Einwendung

**den Genehmigungsantrag auf
Errichtung und Betrieb von
Block 9 durch die GKM AG**

8. Oktober 2008

Umweltforum Mannheimer Agenda 21 e.V.
BUND Kreisgruppe Mannheim
Käfertaler Straße 162
68167 Mannheim
Tel. 0621-331774
info@umweltforum-mannheim.de

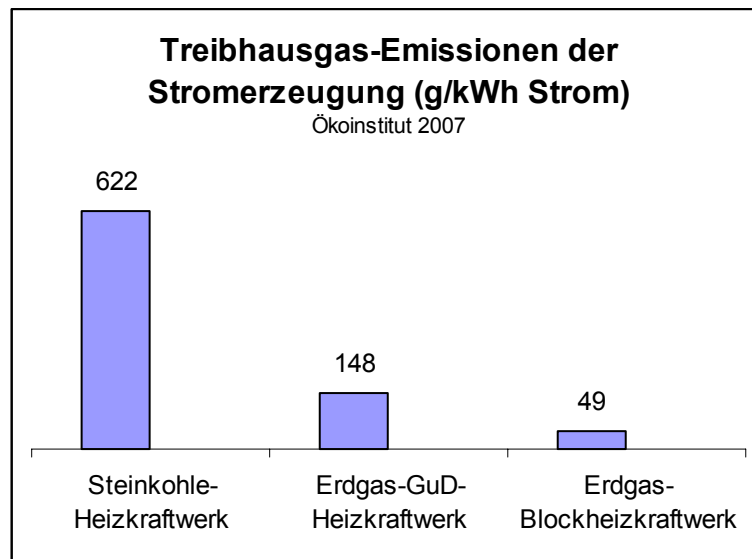
Der Ausstoß an klimaschädlichen Gasen eines erdgasgefeuerten GuD-Heizkraftwerkes beträgt nur ein Viertel der Menge, die ein Steinkohlekraftwerk wie Block 9 in die Lüft bläst (siehe nachfolgende Übersicht des Ökoinstitut).
